Samenvatting inspectie

Situatieschets

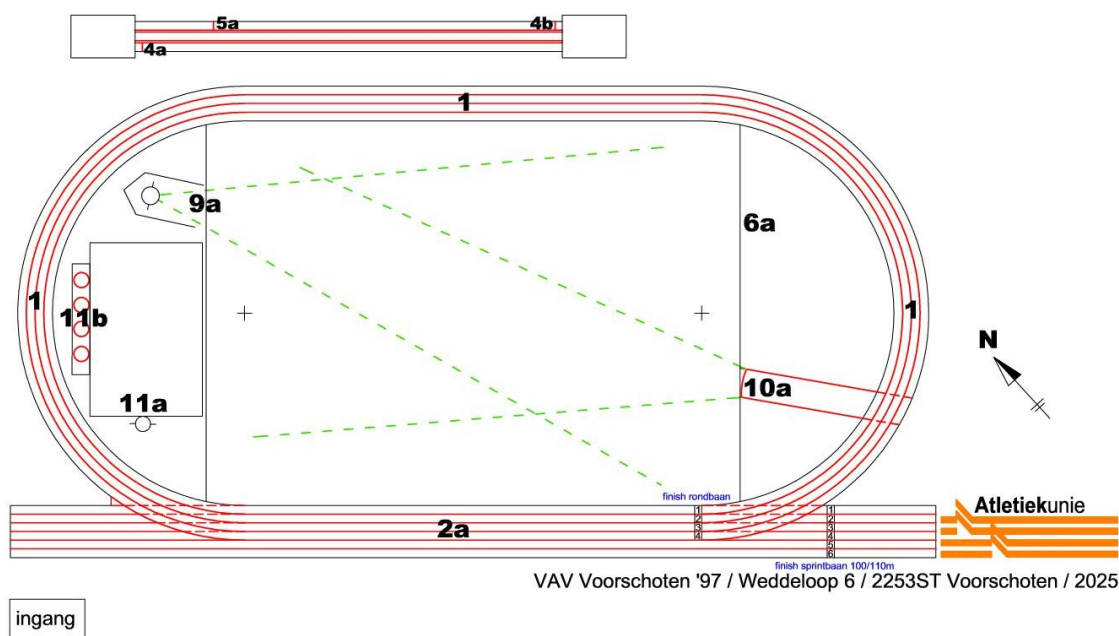
1. De nieuw aangebrachte belijning is gecontroleerd. De belijning voldoet aan het Atletiekunie Belijningsplan 2025, met uitzondering van:

- De startlijn voor de 200 m ontbreekt in baan 1.
- De uitstaplijn voor discuswerpen ontbreekt.
